Nota van Antwoord

Beantwoording zienswijzen op het ontwerpprojectplan Waterwet Selectieve
Onttrekking

Datum	Oktober 2019
Status	Definitief

Afbeelding 2.1: schets alternatief voorstel inspreker 5.

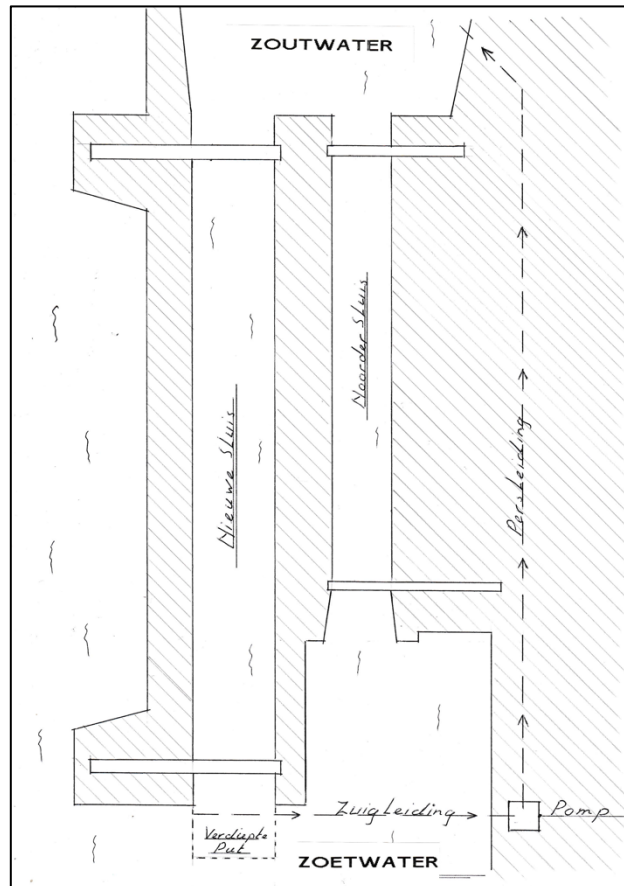
Door de vergroting van de sluis zal de zoutinstroom vanuit zee bijna verdubbelen. Er zijn plannen om de verhoging van het zoutgehalte in het NZK tegen te gaan. Zomer 2018 mochten de sluisen o.a. de zaan maar beperkt schutten, terwijl toen de noordersluis nog in gebruik was. Om de zoutverhoging tegen te gaan zijn er plannen om dit te beperken d.m.v. een scherm met een opening onderin. Daardoor wordt het zoute water onderin weggezogen.

Nadelen van het scherm:

- De capaciteit van de spuipompen wordt lager doordat het s.g. van het zoute water hoger is.
- Door het scherm zal het waterpeil van het binnenspuikanaal lager worden, de opvoerhoogte zal groter en de capaciteit van de pompen zal lager worden.
- De afstand van de sluis tot het scherm is wel erg groot 800 meter waardoor er veel menging van zout- en zoetwater zal plaatsvinden terwijl er in droge tijden minder zoetwater gespuid moet worden.

Voorgestelde verandering:

Het scherm laten vervallen, waardoor de capaciteit van de spuipompen iets beter zal worden.

Een grote put maken achter de NZK zijde van de sluis.

Extra pompen plaatsen die een grotere opvoerhoogte kunnen overbruggen en het zoute water uit de put naar de zee zullen pompen.

De noordersluis kan bij deze situatie gebruikt worden om bij laagwater te kunnen spuien, als dan de kleppen onderin de deuren opengezet worden zal het net zo werken als het scherm met de opening onderin.

Aan de binnenzijde van de sluis voor de sluisdeur bevindt zich een flink grote put. Op de wal staat een pomp met een zuigleiding naar de put en een persleiding naar zee. Als het waterpeil in de sluis moet zakken en de kleppen in de deur opengaan zal de pomp moeten draaien en het brakke water wordt naar zee gepompt. Als er een schip vanaf binnenwater de sluis invaart zal veel brak water de sluis uitstromen naar het binnenwater. Het uitstromende water stroomt over de put het gedeelte met veel zout zakt in de put. De pomp draait en zal blijven draaien ook als de sluisdeur dicht is. Er bevindt zich op dat moment veel zoutwater in de buurt van de put die wordt ook weggezogen. Als het zoutgehalte in de put vergenoeg gedaald is kan de pomp uitgeschakeld worden.

Als met de Nieuwe Zeesluis een schip van de Noordzee naar het Noordzeekanaal wordt overgebracht, dringt bij een schutting circa $500 \times 70 \times 18 = 630.000 \text{ m}^3$ zeewater binnen in het kanaal. Ervan uitgaande dat de put een buffer heeft van tenminste één schutting, zal een put met zo'n inhoud vele malen groter moeten zijn dan op de tekening van de inschrijver is aangegeven. Stel dat de put een diepte krijgt van 7 m, dan moet de put een oppervlakte bestrijken van $630.000/7 = 90.000 \text{ m}^2$.

Vervolgens moet het binnengedrongen zeewater binnen een bepaald tijdsbestek worden weggepompt. De benodigde pompcapaciteit hangt mede af van de buffercapaciteit van de put. Stel dat de put een buffercapaciteit heeft van 630.000 m^3 en dat deze hoeveelheid zout water binnen 2 uur weer afgevoerd moet worden naar de Noordzee. Dan moet de pomp een capaciteit hebben van minimaal $630.000/2 \text{ uur} = 315.000 \text{ m}^3/\text{h} = 87,5 \text{ m}^3/\text{s}$. Daarbij moet bovendien nog worden bedacht dat, uitgaande van een kanaal, het zoute water over grote hoogte (minstens 10 m) moet worden opgevoerd.

Een capaciteit van $87,5 \text{ m}^3/\text{s}$ vergt aanzienlijke investeringen in pompen, niet alleen financieel maar ook fysiek. Ter vergelijking, het gemaal in IJmuiden is één van de grootste gemalen van Europa met een debiet van $260 \text{ m}^3/\text{s}$. Dit debiet wordt afgevoerd met in totaal 6 pompen. Een debiet van $87,5 \text{ m}^3/\text{s}$ zou vergelijkbaar zijn met een omvang van $1/3^e$ van het bestaande gemaal. Het af te voeren water dient daarnaast via een afvoerkanaal of koker afgevoerd te worden. Uitgaande van een stroomsnelheid van 1 m/s leidt dit tot een kanaal met orde grootte $87,5 \text{ m}^2$.

Het einde van het kanaal zal daarnaast voorzien moeten worden van een afsluitmiddel ten behoeve van de primaire hoogwaterkering.

Tot slot, op de tekening van de inschrijver zijn het gemaal en de leiding aangegeven op de plaats van de huidige deurenbergplaats. Gezien de grote benodigde capaciteit

zou een inpassing op deze plaats ook volledig ten koste van deze functie gaan. Echter, voor de deurenbergplaats is geen alternatieve locatie voorhanden.

Al met al vergt de oplossing van inspreker een veel grotere inspanning dan zo op het eerste oog lijkt. Niet alleen qua kosten (de kosten bedragen naar verwachting een veelvoud van de Selectieve Onttrekking), maar ook qua ruimtelijke impact en beheer en onderhoud (zoveel mogelijk benutten van bestaande infrastructuur). Het is ook hierom dat dit voorstel niet wordt beschouwd als een alternatief voor de Selectieve Onttrekking.
